OPINIÓN TÉCNICA N° 810-2021-SERNANP-DGANP

**TERCER INFORME TÉCNICO SUSTENTATORIO (ITS) DEL ESTUDIO DE IMPACTO
AMBIENTAL DE LA UNIDAD MINERA ACUMULACIÓN YAURICOCHA**

Figura N°2 Ubicación del proyecto sobre ANP y ZA

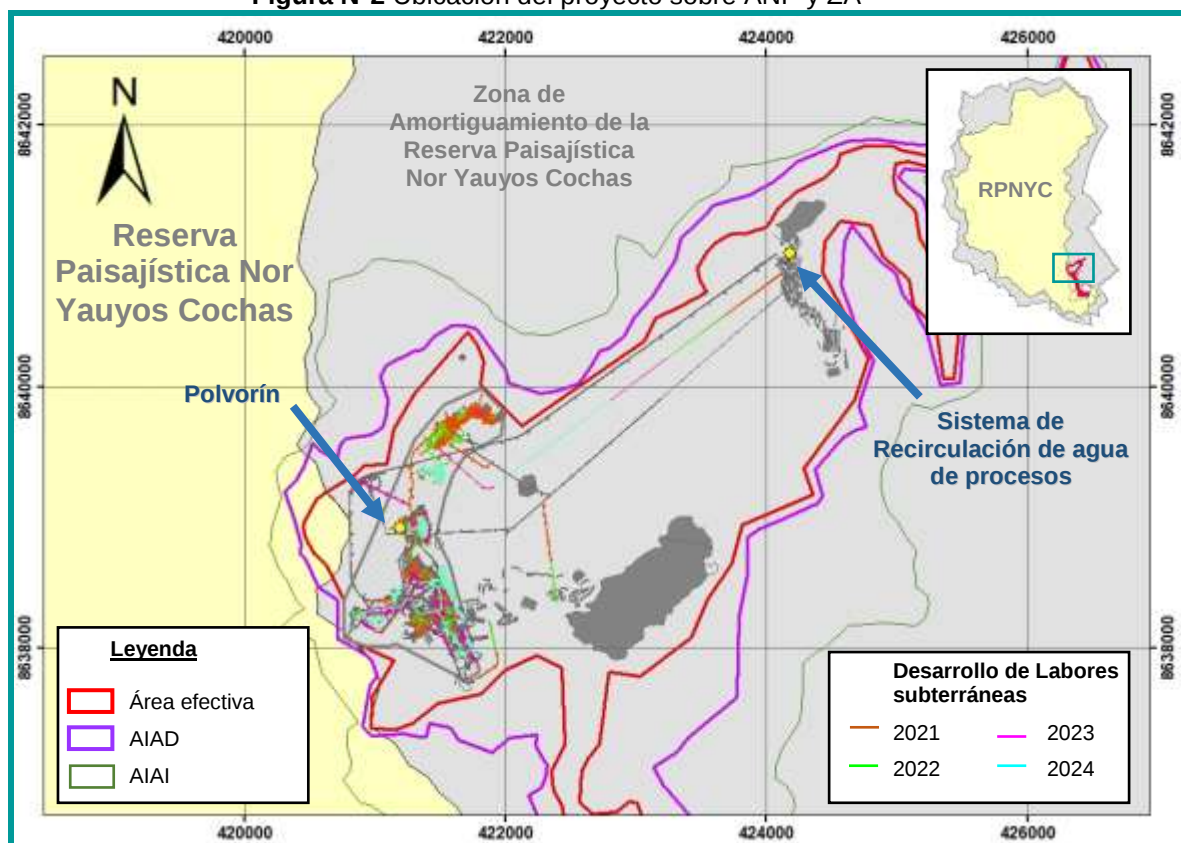
La ubicación del presente ITS se encuentra en la Zona de Amortiguamiento de la Reserva Paisajística Nor Yauyos Cochas, tal como se presenta en la Figura N°02.
